<b>Byggherre felles</b> <b>C Dialyse - NSA</b>																																																																																																			
Dato/tid: 24.05.2023 08:30	Lokasjon: Forskningsparken																																																																																																		
Ansvarlig Elisabeth Sogstad Grannes		Neste møte i serien																																																																																																	
Beskrivelse Møte 1, pulje 1 medvirkning funksjonsprosjektet																																																																																																			
<b>Agenda</b>																																																																																																			
<b>001</b> <input type="checkbox"/>	<b>Deltagere</b> Se vedlagt fil for deltagere i møtet. Listen ligger som større versjon etter side 7. <a href="#">Deltagere medvirkningsgrupper møte 1.pdf</a> <b>Gruppe C - Dialyse</b>

**Gruppe C - Dialyse**

## Møte 01 pulje 1 - C Dialyse - NSA

Planutsnitt 04.02.001 Dagglass, Dialyse

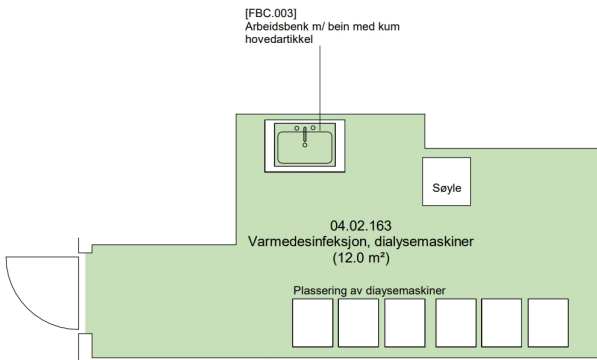
Hvordan håndteres eventuelle vannlekkasjer dersom man ikke har sluk?

Gruppen beskriver hvor ofte det er behov for skjerming av plassene i flersengsrom før ARK lager forslag til løsning for skjerming på tvers av rommet. (Skjermvegger mellom plassene ligger fortsatt inne.)

PG undersøker muligheten for soneinndeling av lys pr. plass.

PG undersøker muligheten for liggende glassfelt mot korridor i stedet for stående og farger på veggene etter ønske fra gruppen.

RUT undersøker om det er behov for et dialysepanel pr. plass eller om det kan være 4 stk. - må avklares om det kommer i konflikt med skjermvegger mellom plassene.

Det er huket av for sluk i RFP. Hvordan håndteres eventuelle vannlekkasjer?

Dersom man ikke kan ha sluk i rommet så kan det legges til grunn lekkasjedeteksjon med varsling. Automatisk avstengning er å forstå at ikke aktuelt pga. funksjon. Lekkasjedeteksjon med varsling fordrer at det til enhver tid er personale tilgjengelig som får med seg varslingen, med kompetanse til å frakoble og bytte utstyr. Understreker at bakgrunnen for vannlekkasje er som følge av feil på utstyr tilknyttet dialysesøyler og ikke faste rørinstallasjoner. En slik løsning gjøres med deteksjon ved en hensiktsmessig posisjon ved gulv. Denne løsningen vil innebære risiko for feilmelding som følge av vask eller søl og vil derfor kunne forårsake unødvendig varsling. (Christopher Ollobiev Ihle)

Gruppen ønsker fastmontert skjerming mellom plassene som tegnet inn. Det vil være behov for skjerming på tvers av rommet i korte perioder ved på- og avkopling som best kan dekkes av 2 -3 mobile skjerm Brett (Trine Karlstad)

<p>Det antas at det er behov for sluk, men gruppen undersøker hvordan dette er planlagt i rokadeprojektet for RH.</p> <p><b>26.05.2023 12:50:17</b>  Jeg har snakket med Joachim Hagerup på Eiendom VVS (RH) som støtter ønsket om sluk i gulvet i dialyserommene. Han mener at et sensorsystem som kan stenge vannet ved lekkasje er vanskelig å etablere. Han sier at en løsning som kan brukes for å hindre uttørking av slukene er å helle litt matolje i sluket, som legger seg som en hinne over vannet og reduserer fordampning. Det vil dermed redusere risikoen</p> <p>for uttørking av slukene. Men det vil neppe påvirke risikoen for bakterievekst – det er mer sannsynlig at matoljen faktisk vil øke bakterieveksten. Det kan jo tenkes at det går an å helle et desinfeksjonsmiddel i sluket før det legges på olje, og det kan tenkes at det finnes andre flytende «løkk» enn matolje og som ikke lukter. Dette er i så fall noe som bør utredes, kfr. min kommentar i dag om mulighetene for utprøving av alternative løsninger i nåværende lokaler.</p> <p>Jeg understreker at dette i så fall bare vil gjelde den risikoen man har på dialyserommene, med lekkasje om natten når det ikke er folk i lokalene. Det er altså ikke noen generell aksept fra Smittevern for sluk i gulv i øvrige arealer. Med vennlig hilsen Egil Lingaas (Trine Karlstad)</p> <p><b>24.05.2023 09:09:15</b>  Behov for pasientunderholdning i form av skjerm ved hver plass. Det skal legges opp til underholdning, men type må avklares på et senere tidspunkt</p> <p><b>22.05.2023 12:49:21</b>  Det er beskrevet sykeromskanal i tillegg til dialysepanel. Kan dialysepanelet ivareta behovet for sykeromskanal?</p> <p><b>24.05.2023 09:35:53</b>  Hvis alt i sykeromskanalen kan integreres i dialysepanel, er det ønskelig. Viktig at det er tilgjengelig uten å måtte flytte på utstyr/møbler. RUT undersøker om det er behov for et dialysepanel pr. plass eller om det kan være 4 stk. - må avklares om det kommer i konflikt med skjermvegger mellom plassene. (Elisabeth Sogstad Grannes)</p> <p><b>22.05.2023 12:48:46</b>  Er utstyr i rommet tilstrekkelig for å ivareta flyten og funksjonen i rommet?</p> <p><b>24.05.2023 11:08:46</b>  Garderobeskap kan tas ut.  2 stk. stikkestoler (runde stoler på hjul) legges til.  Stoler ved arbeidsplasser endres til ordentlig kontorstoler.  Sidebord ved pasient skal være hev/senk (ikke vanlig nattbord) for kombinert bruk for ansatte og pasienter.  2 stk. sekkestativ skal legges til (avfall og tøy). Blod (ikke rennende) kan kastes i restavfall dersom det er i egen pose.  Infusjonsstativ kan tas ut - ligger i dialysemaskinen.  Skjerming av plassene: ARK ser på mulighet for skjerming av alle plasser som ivaretar smittevern.  (Elisabeth Sogstad Grannes)</p> <p><b>22.05.2023 12:48:20</b>  Hvilket nivå av pasientovervåking er det behov for? Er det behov for en pr plass eller mobil</p>	<p>Trine Karlstad 01 jun 2023</p> <p>Trine Karlstad 01 jun 2023</p> <p>Trine Karlstad 01 jun 2023</p>

<p><b>005</b></p> <p><input type="checkbox"/></p>	<p><b>04.02.098 - Vannrenseanlegg, Dialyse</b></p>

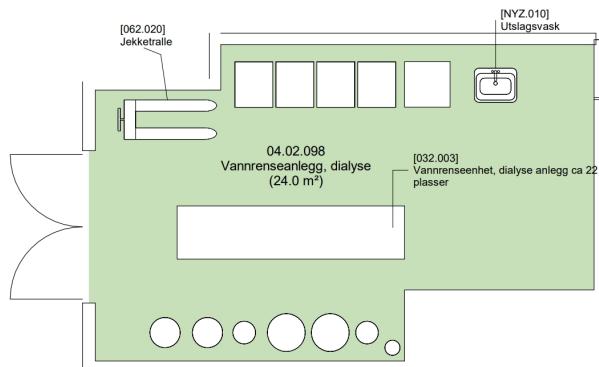
Er det behov for en utslagsvask på vegg?

Er utstyr i rommet tilstrekkelig for å ivareta flyten og funksjonen i rommet?

Er det behov for lagring / oppbevaring i rommet?

Er det ekstra krav til gulv-, veggoverflater utover våtrom?

Er det behov for terskelfri passasje - jekketralle inn og ut av rom?

Kan tas ut. (Elisabeth Sogstad Grannes)

Ønskelig å flytte vannrenseanlegget til innervegg (mot høyre) og vinkles 90 grader for å bedre tilgang til konsentratdunkene. Må være tilgang til anlegge fra alle sider. (Elisabeth Sogstad Grannes)

Behov for plass til 1 pall til. (Elisabeth Sogstad Grannes)

Gruppen antar det er behov for antistatisk gulv. (Elisabeth Sogstad Grannes)

Ja. (Elisabeth Sogstad Grannes)

04.02.147 - Isolat, kontaktsmitte undersøkelse

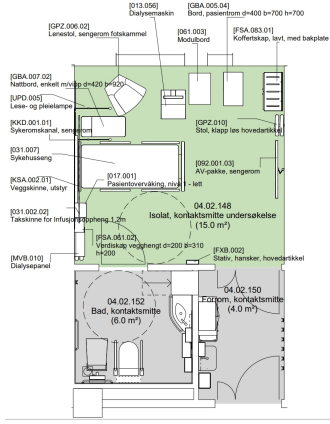
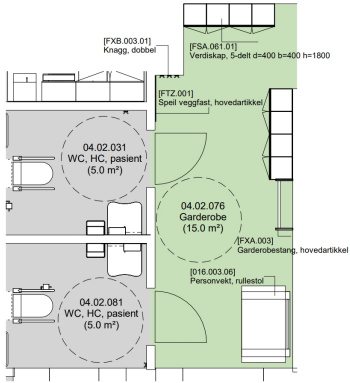
Er utstyr i rommet tilstrekkelig for å ivareta flyten og funksjonen i rommet?

Infusjonsstativ kan utgå.

<p>Koffertskap kan utgå. Erstattes med knagg på vegg.          Lenestol kan utgå.          Nattbord erstattes med dialysebord.          Pasientbord kan utgå.          Mobil PC-tralle legges til.          Callinganlegg må kunne brukes til å ringe eksternt.          Klappstol tas ut. Erstattes av 1 stikkestol.          Pasientvekt legges til i badet.          Dekontaminator kan tas ut på badene. (Elisabeth Sogstad Grannes)</p>	
<p>007</p> <input type="checkbox"/>	<p><b>04.02.148 - Isolat, kontaktsmitte undersøkelse</b></p>  <p><b>22.05.2023 12:57:47</b>          Er utstyr i rommet tilstrekkelig for å ivareta flyten og funksjonen i rommet?</p> <p><b>25.05.2023 16:14:41</b>          Se kommentarer til rom 04.02.147 - Isolat, kontaktsmitte undersøkelse. (Elisabeth Sogstad Grannes)</p>	<p>Trine Karlstad 01 jun 2023</p>
<p>008</p> <input type="checkbox"/>	<p><b>04.02.076 - Garderobe</b></p>  <p><b>22.05.2023 13:01:44</b>          Er utstyr i rommet tilstrekkelig for å ivareta flyten og funksjonen i rommet?</p> <p><b>24.05.2023 10:42:12</b>          Behov for håndvask (med speil).          Garderobestang kan utgå.          Behov for 60 skap.          Knagger kan utgå. (Elisabeth Sogstad Grannes)</p> <p><b>22.05.2023 13:01:31</b>          Er nåværende plassering av rullestolvekt i garderobe mest hensiktsmessig?</p>	<p>Trine Karlstad 01 jun 2023</p> <p>Trine Karlstad 01 jun 2023</p>
